## Revidert planforslag for områderegulering for landbasert oppdrettsanlegg Raudbergvika - Eidsdal Statsforvaltaren opprettheld og trekker motsegner

Vi viser til brev frå Fjord kommune datert 14.november 2023 og oversending av revidert planforslag for områderegulering for Raudbergvika landbasert oppdrett. Kommunen ber oss om å vurdere om vi kan trekke motsegnene vi har til reguleringsplanen.

Figur 1: Figur 2 i «Golmen, Lars Gunder, et al. "ØKOKYST–DP Norskehavet Sør (I). Årsrapport 2019." NIVA-rapport (2020).»

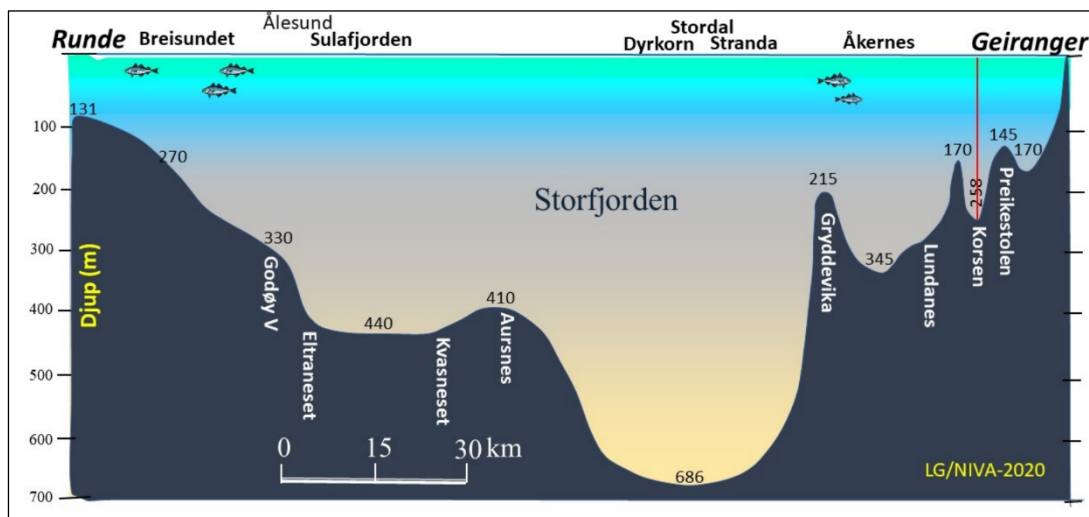
Storfjordsystemet har fleire djupe tersklar. Ein ved innløpet til Geirangerfjorden, ein omtrent 5 km sør for Raudbergvika, samt ein bratt undervasskråning frå Sjøholt til Honningdalsvågen der det går frå å vere frå 686 m til 410 m djupt. Det blir gradvis grunnare ut Sulafjorden og Vartalsfjorden. Storfjordsystemet har difor nokre store djupe «basseng». Dette er område som truleg har dårleg omrøring og kan vere utsett for oksygenvinn. Figur frå NIVAs rapport Økokyst 2019 viser Storfjordsystemet (Figur 1).
